MER Lelystad Airport

Bijlage 3 Definitieve ontwerp aansluitroutes

Reactie op voorstellen consultatietrajecten Lelystad Airport

Referentienummer CS/PPM/2017/404
Versienummer 2.0
Versiedatum 14 februari 2018

Figuur 4-1 Geconsulteerd ontwerp Lelystad CTR

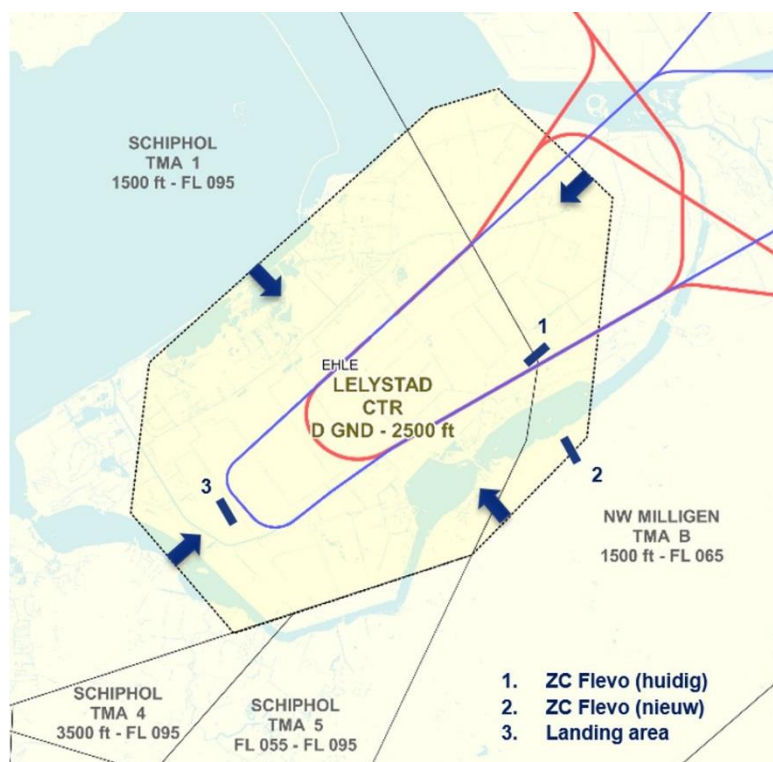
luchtruim in te vliegen. Daarom is ook geen radiotelefonielicentie benodigd. De kleine luchtvaart kan vrijelijk door dit luchtruim vliegen.

Het gebruik van de 'Simulated Forced Landing Area' waar noodlandingen worden geoefend als onderdeel van de vliegopleiding, blijft mogelijk binnen de CTR. Door de verkleining van de CTR ontstaat tevens meer ruimte in Gelderland waar zweefvliegclub ZC Flevo thans zoekt naar een nieuwe locatie. Zij kunnen op het huidige terrein blijven vliegen tijdens de overgangsfase naar de nieuwe vaste locatie⁴.

Figuur 4-3 Geconsulteerd ontwerp Lelystad TMA

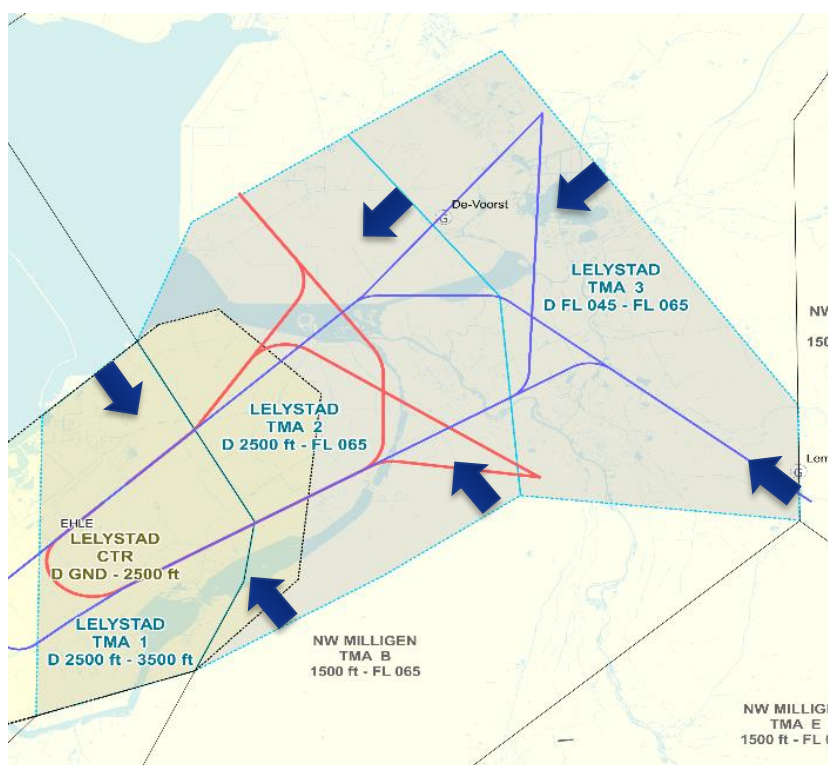
Er zijn diverse voorstellen gedaan door luchtruimgebruikers om de TMA te wijzigen. De TMA is de zone rondom de CTR waarbinnen het naderend en vertrekkend verkeer rondom de luchthaven wordt gecontroleerd. De TMA is in het nieuwe ontwerp aan de hand van de gedane voorstellen aan de noordwestzijde verkleind. Hierdoor komt meer luchtruim beschikbaar waar de kleine luchtvaart zonder toestemming te vragen aan de luchtverkeersleiding, gebruik van kan maken. Het lateraal verkleinen van de TMA op andere locaties is niet mogelijk, voornamelijk omdat voldoende ruimte nodig is om vliegtuigen op veilige afstand van elkaar te laten passeren. Figuur 4-4 toont het ontwerp van de routes binnen de TMA.

Tot slot is voorgesteld om binnen de TMA een Radio Mandatory Zone (RMZ) en Transponder Mandatory Zone (TMZ) in te stellen ten behoeve van kleine luchtvaart. Hiermee krijgt dit verkeer vrije toegang tot de TMA, zonder verplicht de verkeersleider via de radio op te roepen. Om een dergelijke verlichting van de werklust voor vliegers en verkeersleiders mogelijk te maken moet de luchtruimklasse van de TMA worden gewijzigd naar klasse E. Dit is echter niet in lijn met de in Nederland gehanteerde 'Criterium Catalogus Luchtruim⁵' (CCL) voor het beheersen van de risico's van een luchtruim waarin grote hoeveelheden VFR en IFR vluchten vliegen. Luchtruim met klasse E wordt namelijk niet gecontroleerd door luchtverkeersleiding. Dit betekent dat er geen verplichting is voor het overige verkeer aanwijzingen op te volgen, terwijl dat in gecontroleerd luchtruim wel moet. Mede hierdoor stuit dit op veiligheidsbezwaren bij de luchtvaartmaatschappijen voor groot verkeer. De TMA is daarom geclassificeerd als klasse D. Klasse D is evenwel volledig toegankelijk voor de kleine luchtvaart; er is alleen toestemming van de luchtverkeersleiding nodig en de vlieger dient over een radiotelefonielicentie te beschikken.

Figuur 4-6 Nieuw ontwerp voor wachtgebied

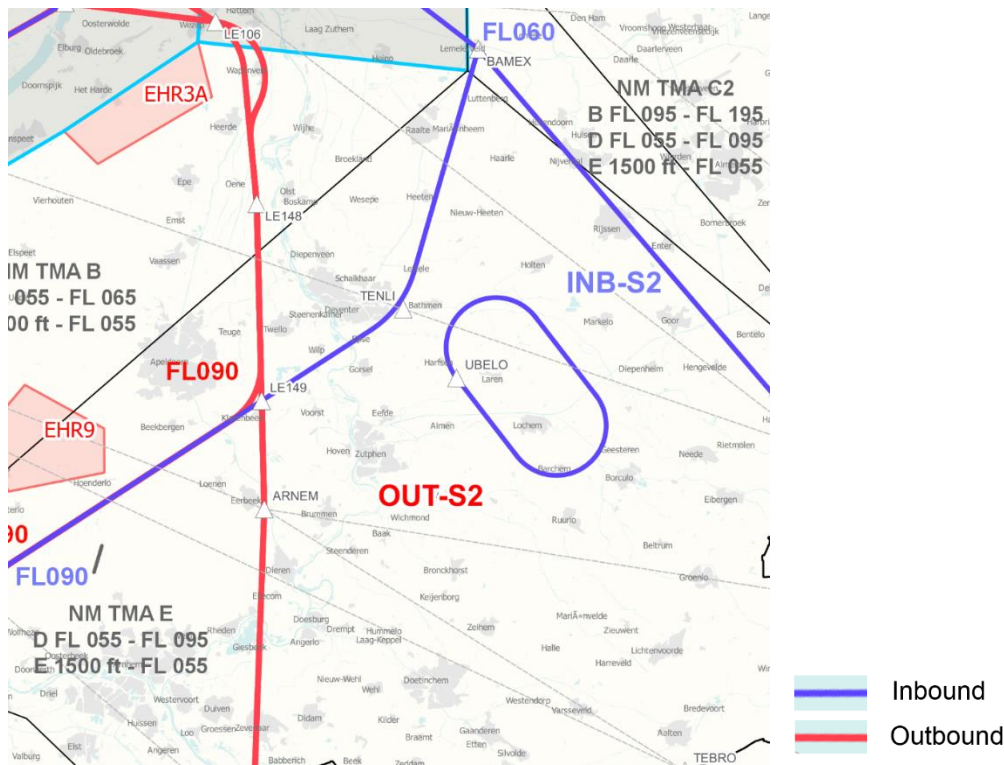
Over de hoogtes en locaties van de wachtgebieden zijn veel zorgen geuit door zowel luchtruimgebruikers als omwonenden. Luchtruimgebruikers hebben voorgesteld beide

wachtgebieden bij de IAF Noord (Steenwijkerland) en IAF Zuid (Lemelerveld) te vervangen door een enkel wachtgebied boven het vliegveld Lelystad, in lijn met de situatie bij de luchthaven Eindhoven, zodat het luchtruim in de omgeving van IAF Noord en IAF Zuid niet beperkt wordt voor zweefvliegen. Daarbij wordt voorgesteld een nieuw wachtgebied voor twee vliegtuigen boven vliegveld Lelystad te realiseren, onder wachtgebied ARTIP van Schiphol. Onderstaande figuur toont het geconsulteerde ontwerp voor de wachtgebieden en geeft schematisch het voorstel weer voor het verplaatsen van de wachtgebieden naar ARTIP.

Er is er een alternatieve oplossing gevonden die voldoet aan de uitgangspunten, en tegemoet komt aan zorgen van de omgeving. Dit houdt in het verplaatsen van wachtgebieden bij Steenwijk en Lemelerveld door één andere - hoger gelegen - locatie boven de noordelijke Achterhoek (in NM TMA E). Gelet op de ervaringen bij Eindhoven wordt verwacht dat het wachtgebied ongeveer 1 keer per kwartaal wordt gebruikt. Deze oplossing beperkt de overlast voor omwonenden doordat dit wachtgebied op FL090 gerealiseerd wordt in plaats van FL060 (of te wel op 2.700 meter in plaats van 1.800 meter), en wordt mogelijke overlast bij Steenwijkerland, Weerribben en Lemelerveld gereduceerd. Hiermee wordt tegemoet gekomen aan wensen van zowel bewoners als luchtruimgebruikers. Figuur 4-6 toont het ontwerp van het nieuwe wachtgebied.

Figuur 4-8 Geconsulteerd ontwerp sector 1 bij zuidwestelijk baangebruik

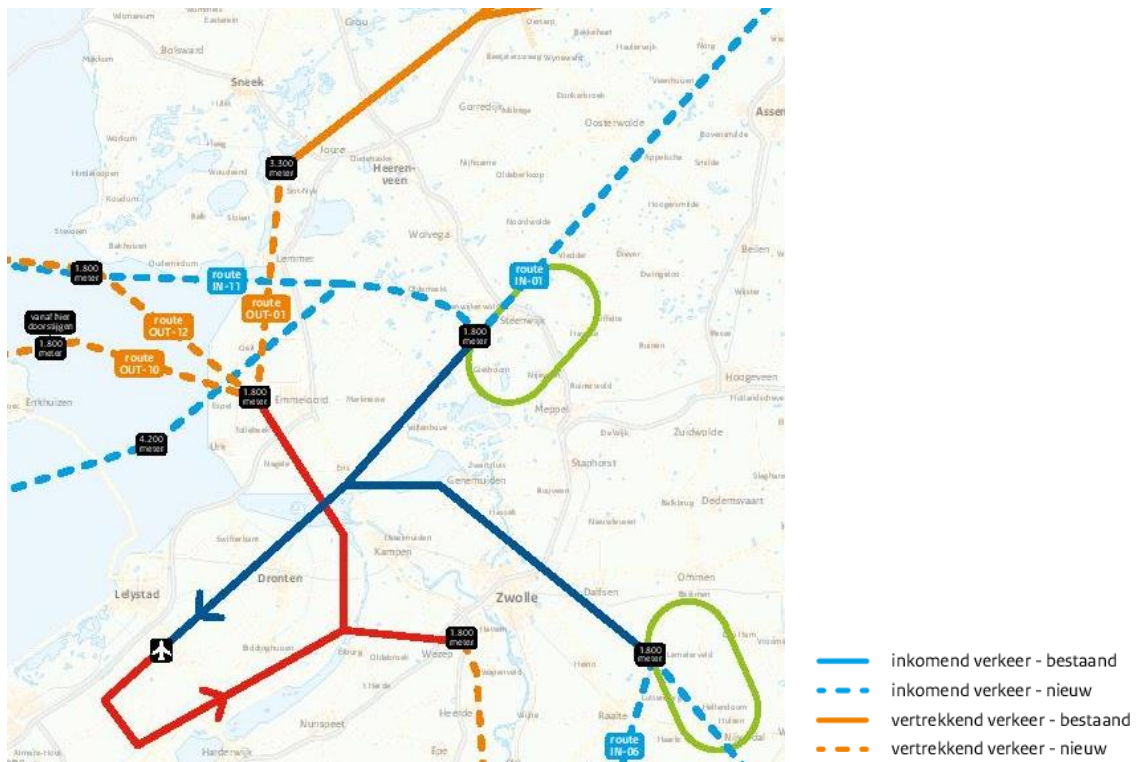
Zowel de bewonersdelegatie als de provincie Friesland hebben diverse voorstellen gedaan om de route van Lelystad Airport vanuit en naar het noorden aan te passen. Dit heeft met name betrekking op het toepassen van glijvluchtnaderingen, het ontzien van Lemmer, en natuurgebied de Weerribben. Zie Figuur 2-1 (pagina 5) voor een illustratie van de vijf luchtruimsectoren in Nederland.

De nadering vanuit sector 1 zal in de praktijk in glijvlucht worden uitgevoerd mits dit niet leidt tot interferentie met Schiphol verkeer. Het volledig ontwerpen van de route als CDA naar Lelystad is echter niet mogelijk, omdat een vlucht die een CDA uitvoert in zijn dalprofiel rekening houdt met een ononderbroken, onverstoorde daling. Dit vereist dat het gebied vanaf de hoogte waarop de daling wordt ingezet vanuit sector 1 tot de hoogte van de IAF (Steenwijkerland), het punt waar vliegtuigen het luchtruim rondom Lelystad binnen vliegen, vrij is van ander verkeer. Dit is in het geval van de route naar IAF Noord een dusdanig groot gebied waar veel Schiphol verkeer vliegt dat deze onverstoorde nadering niet kan worden gegarandeerd en dus interferentie met Schiphol verkeer kan optreden.

Figuur 4-10 Geconsulteerd ontwerp sector 2 bij zuidwestelijk baangebruik

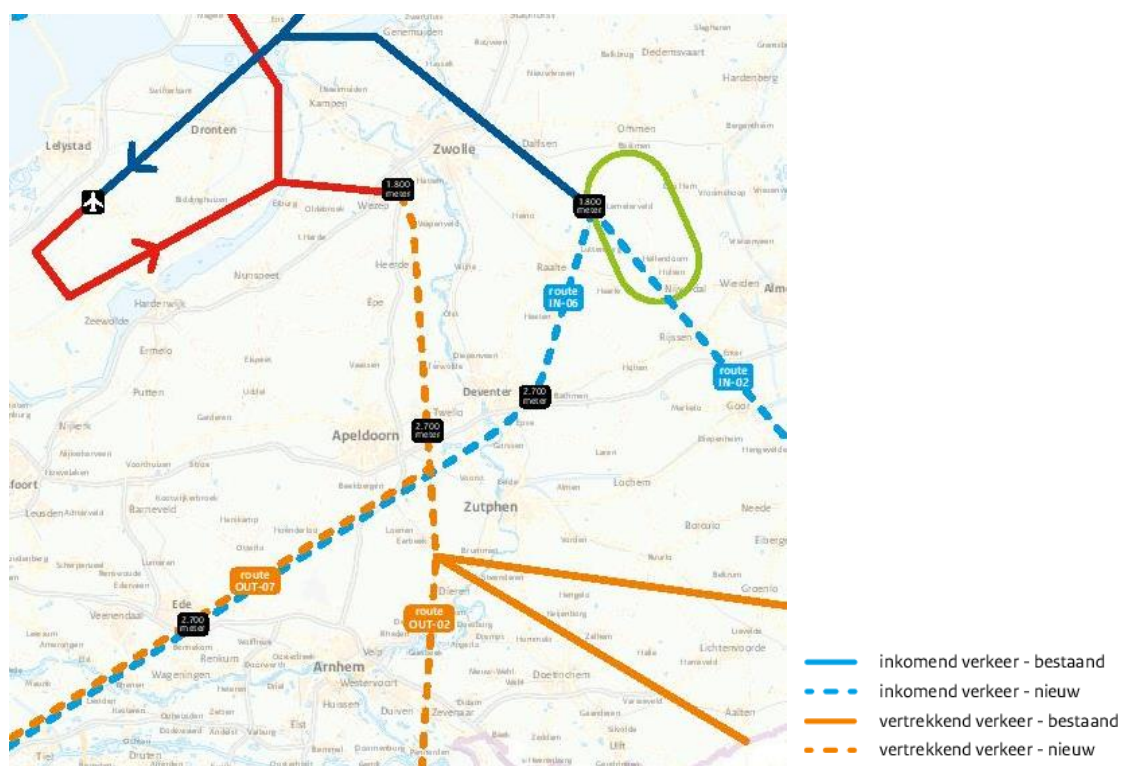
Verkeer vanuit sector 2 zal in de praktijk vanaf RKN (grens met Duitsland) een glijvlucht maken tot Zwolle. Dit verkeer zal hoger vliegen over IAF Zuid nabij Lemelerveld dan in het geconsulteerde ontwerp. Omdat bij bepaalde weerscondities (zoals flinke meewind) het kan voorkomen dat een vliegtuig boven FL060 uitkomt bij IAF Zuid, is de afspraak gemaakt dat er bij IAF Zuid gevlogen wordt op een hoogte van FL060 of hoger. Daarmee wordt invulling gegeven aan de wens van de bewonersdelegatie en de provincie Overijssel.

Vanaf Zwolle wordt in de praktijk een glijvlucht gemaakt naar de baan bij zuidwestelijk baangebruik. Dit is niet geheel mogelijk bij noordoostelijk baangebruik, aangezien er dan deels horizontaal moet worden gevlogen boven Flevoland, onder de Schiphol TMA.

Figuur 4-14 Geconsulteerd ontwerp sector 4 en 5

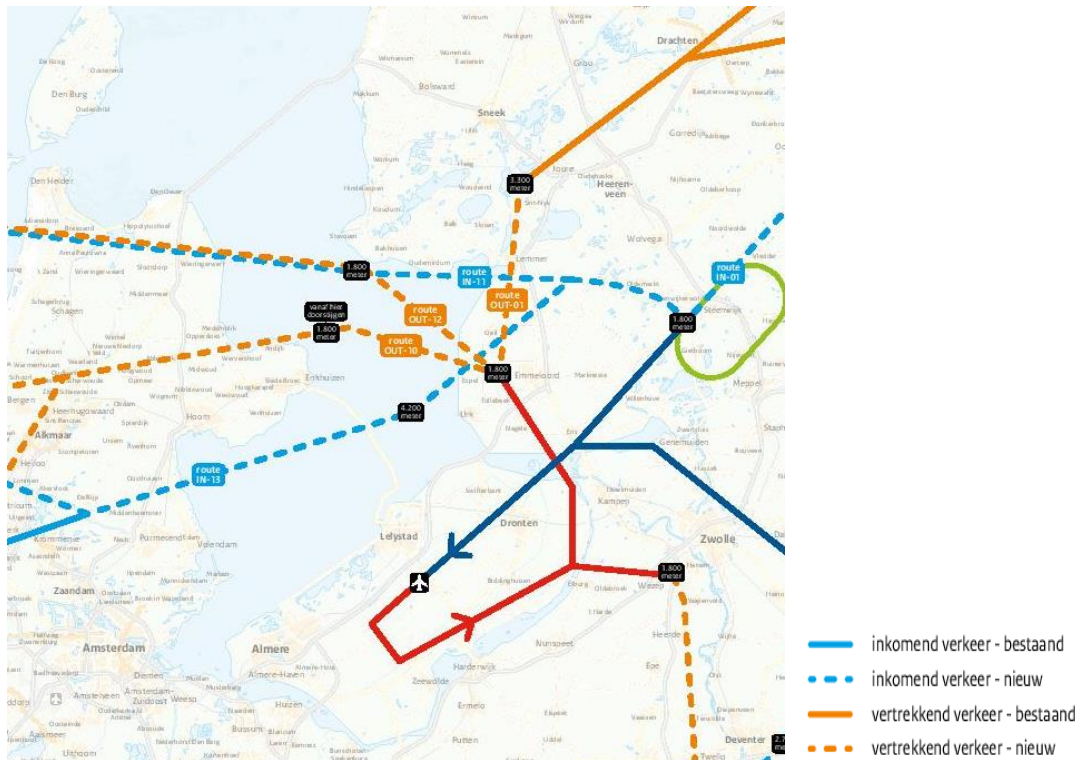
Er zijn diverse voorstellen gedaan voor het wijzigen van de routes naar het westen en zuidwesten. Provincie Friesland en de bewonersdelegatie hebben het voorstel gedaan om IN-11 en OUT-12 te laten vervallen en daarvoor in de plaats IN-13 en OUT-10 te gebruiken van en naar het westen en zuidwesten (sector 4 en 5), zodat met name Friesland wordt ontzien. Via de internetconsultatie is gevraagd OUT-10 en OUT-12 te verplaatsen naar de Noordzee (zie onderstaande figuur). Onderstaand de voorstellen nader toegelicht en voorzien van een reactie.

De Friese overheden hebben daarnaast gevraagd om verdere routeoptimalisaties zodat de routes van en naar sector 4 en 5 niet over Friesland gaan, ook rekening houdend met een nauwkeurigheidsmarge van 1,5 kilometer. Bij het verplaatsen van de route in zuidelijke richting komt deze in de buffer van het verkeersleidingsgebied Schiphol te liggen (Schiphol TMA). Conform internationale standaarden moet het verkeer tenminste 2,5 nautische mijlen vrij zijn van naburig luchtruim (dit is exclusief de navigatienauwkeurigheid van het vliegtuig van 1 nautische mijl). Dit verzoek kan daarom niet ingewilligd worden. Het verleggen van IN-13 ten zuiden van Espel is niet mogelijk, omdat dit òf interfereert met inbound Schipholverkeer, òf de bocht niet haalbaar wordt bij IAF Noord.

In het huidige routeconcept is, na veelgehoord commentaar en ingediende voorstellen, de route geoptimaliseerd, zodat de Weerribben grotendeels wordt ontzien. IN-13 bevat nu een grotere bocht richting IAF Noord.

Figuur 2-1 Geconsulteerd ontwerp Lelystad CTR

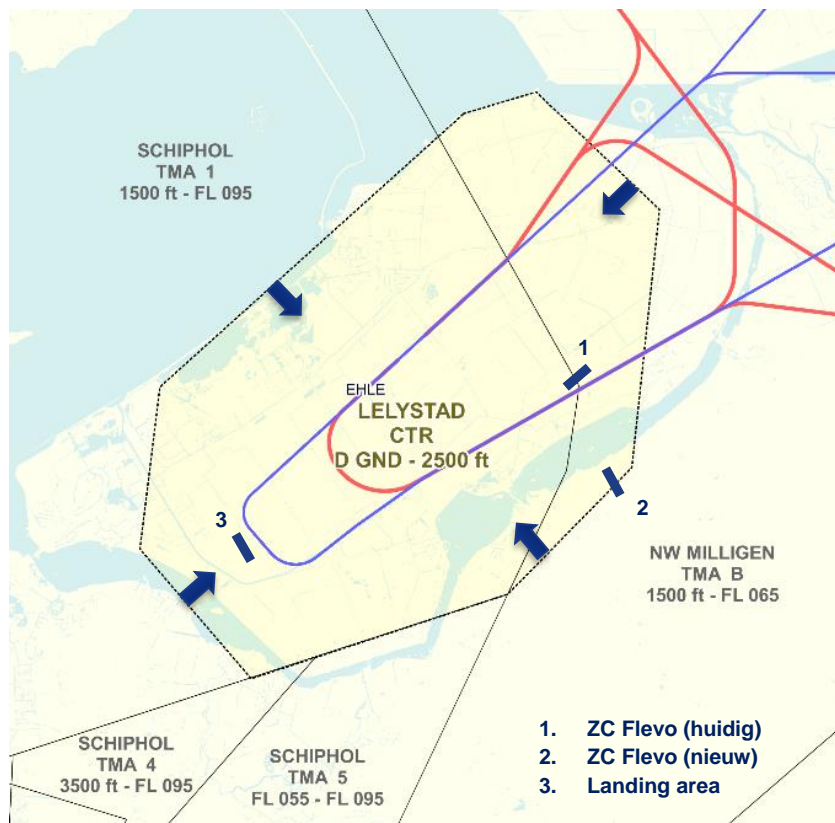
De volgende voorstellen hebben betrekking op het verkleinen van de Lelystad CTR:

- Voorstel 1: Noordwestelijke corridor vrijlaten over land voor kleine luchtvaart
- Voorstel 2: Zo klein mogelijke CTR
- Voorstel 3: Simulated Forced Landing area dient te blijven bestaan
- Voorstel 4: Nieuwe locatie ZC Flevo buiten CTR
- Voorstel 5: Huidige locatie ZC Flevo buiten CTR / TMA

Figuur 2-2 Geconsulteerd ontwerp Lelystad TMA

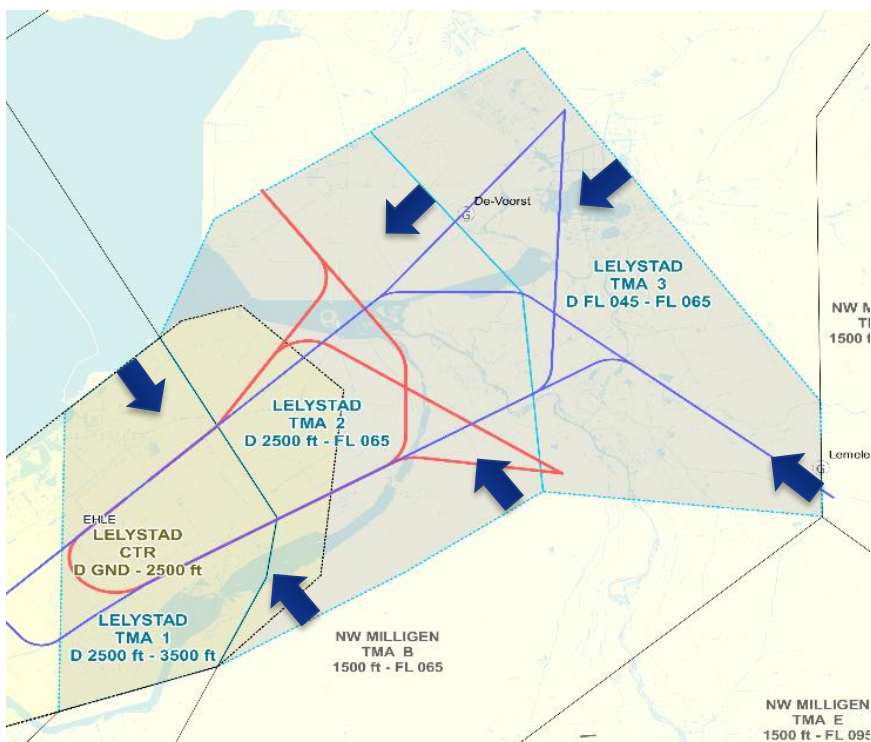
De volgende voorstellen hebben betrekking op het aanpassen van de Lelystad TMA:

- Voorstel 6: IAF Zuid verplaatsen
- Voorstel 7: Oost grens Lelystad TMA richting westen verschuiven
- Voorstel 8: Verkleinen Lelystad TMA
- Voorstel 9: TMA 2/3 grens richting zuidwesten
- Voorstel 10: TMA 1 en 2 ondergrens 3000 ft, TMA 3 ondergrens FL055
- Voorstel 11: TMA 2 verkleinen of verhogen bij Harderwijk
- Voorstel 12: RMZ/TMZ in TMA 3
- Voorstel 13: TMA klasse E i.p.v. klasse D

Figuur 2-3 Geconsulteerd ontwerp van wachtgebieden

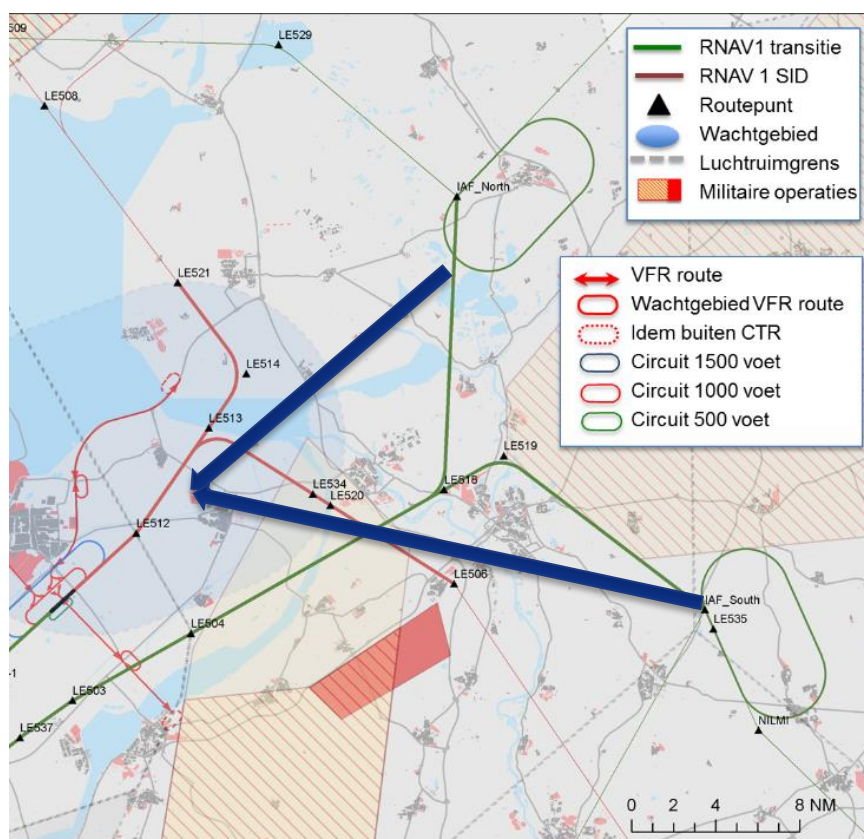
De volgende twee ontwerpen voorstellen hebben betrekking op wachtgebieden:

- Voorstel 14: Wachtgebieden verplaatsen naar ARTIP
- Voorstel 15: ARTIP naar FL080

Figuur 2-4 Voorstellen t.b.v. behoud valschermspringen Teuge

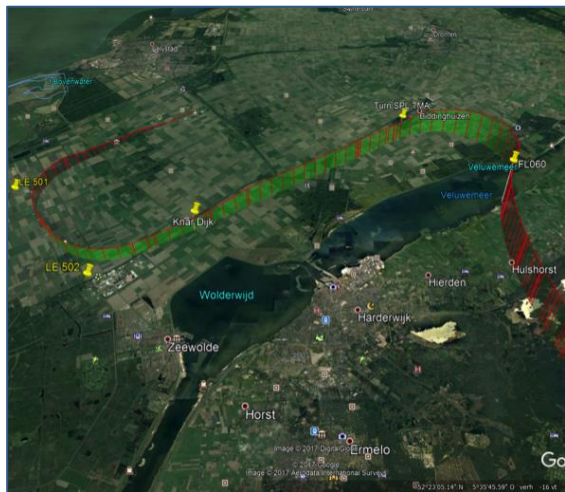
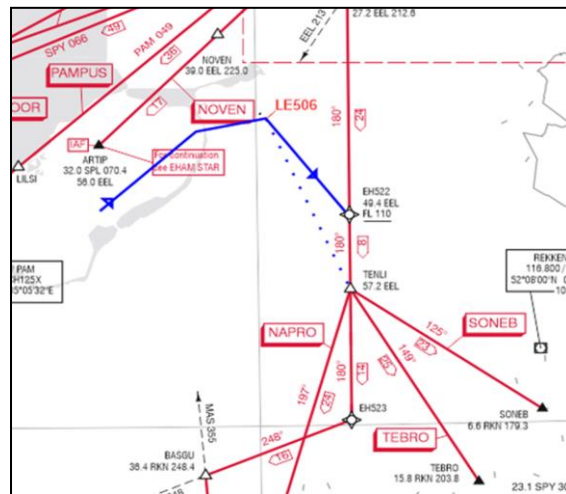
Nieuw Milligen (NM) TMA's zijn luchtruim gebieden die door de militaire luchtverkeersleiding wordt beheerst. Dit luchtruim wordt gebruikt voor zowel civiel als militair verkeer. Wanneer (delen van) het luchtruim actief is voor militair gebruik, dan is het niet beschikbaar voor civiel verkeer. De volgende voorstellen hebben betrekking op de aansluitroutes in de Nieuw Milligen (NM) TMA's en zijn gericht op het behoud van het valschermspringen op vliegveld Teuge:

- Voorstel 16: NM TMA B/CTA Amsterdam verhogen
- Voorstel 17: Gebruik Standard Instrument Departure route Eelde
- Voorstel 18: B++ variant

Figuur 2-5 De luchtruimclassificatie van de NM TMA's

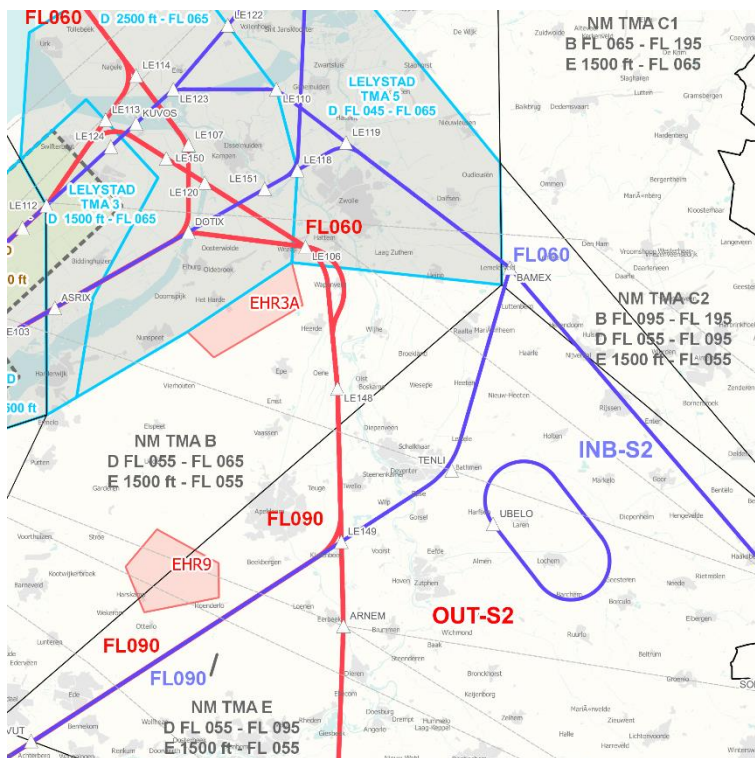
Nieuw Milligen (NM) TMA's zijn gebieden luchtruim die door militairen wordt beheerst. De volgende voorstellen hebben betrekking op de aansluitroutes in de Nieuw Milligen (NM) TMA's, en zijn gericht op het behoud van het valschermspringen op vliegveld Teuge:

- Voorstel 21: Houd de NM TMA's klasse E
- Voorstel 22: Wijzig alleen het luchtruim rond de routes en pas RMZ/TMZ toe

Figuur 2-2 Geconsulteerde ontwerp sector 1 bij zuidwestelijk baangebruik

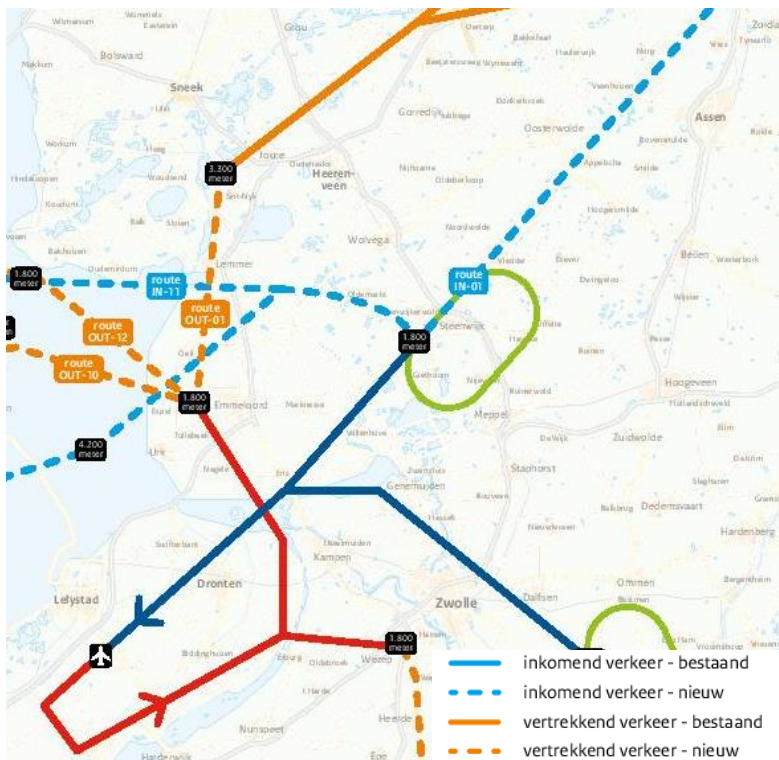
De bewonersdelegatie heeft de volgende voorstellen gedaan voor het aanpassen van aansluitroutes in sector 1:

- Voorstel 2: CDA vanaf FL180 naar IAF Noord op FL060 (voor IN-01)
- Voorstel 3: Verhogen entry point IAF Noord (voor IN-01)
- Voorstel 4: CDA vanaf IAF Noord (voor IN-01)
- Voorstel 5: Ontzien van Lemmer door OUT-01 te verschuiven
